Gegenstand: Einbau von auswechselbaren Trimmgewichten.

Betroffen: Alle AS-K 13 die auf Bugrad Umgebaut werden.

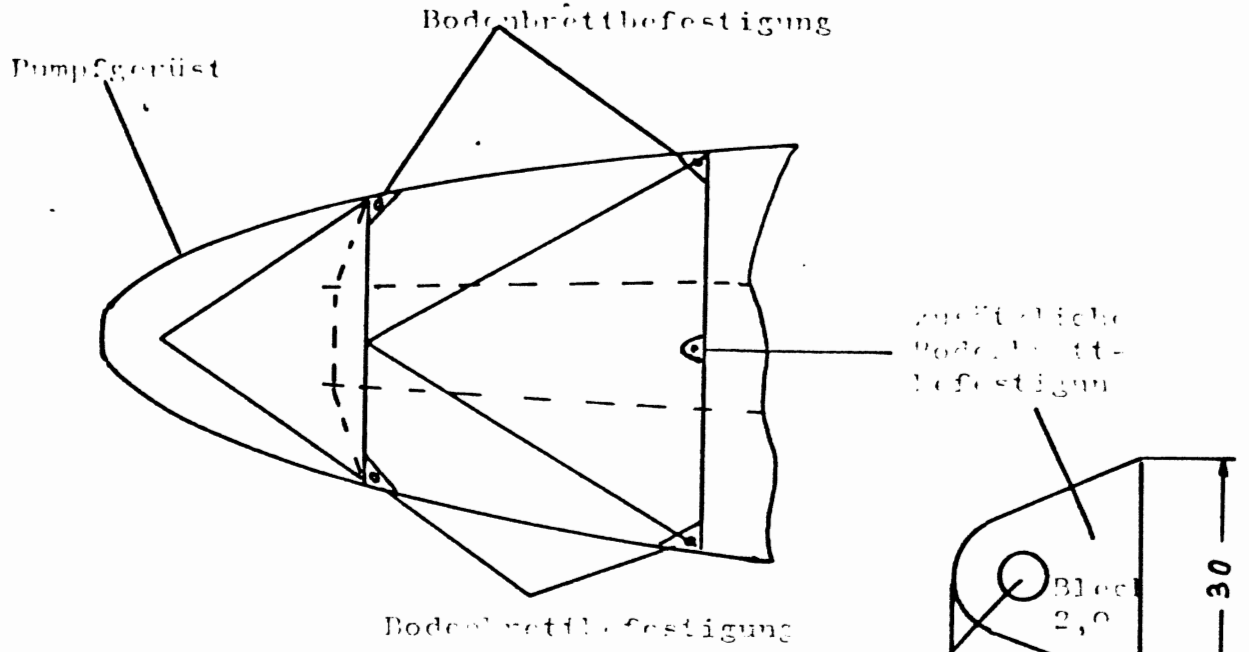
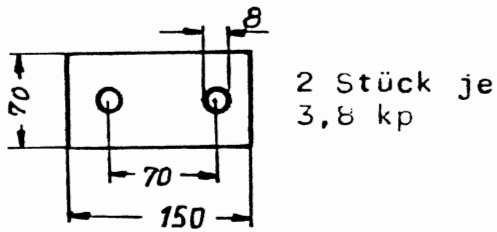
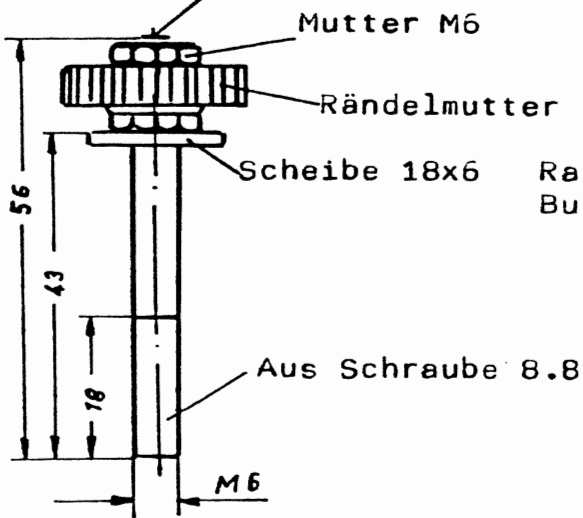
Maßnahmen: Der Einbau ist gemäß der Zeichnung durchzuführen.
Blatt 4a im Flughandbuch ist gegen Blatt 4b auszutauschen.

Material: Siehe Angaben auf der Zeichnung.

Werkstoff Blei

Verkörnen

Werkstoff Sperrholz 6.1013
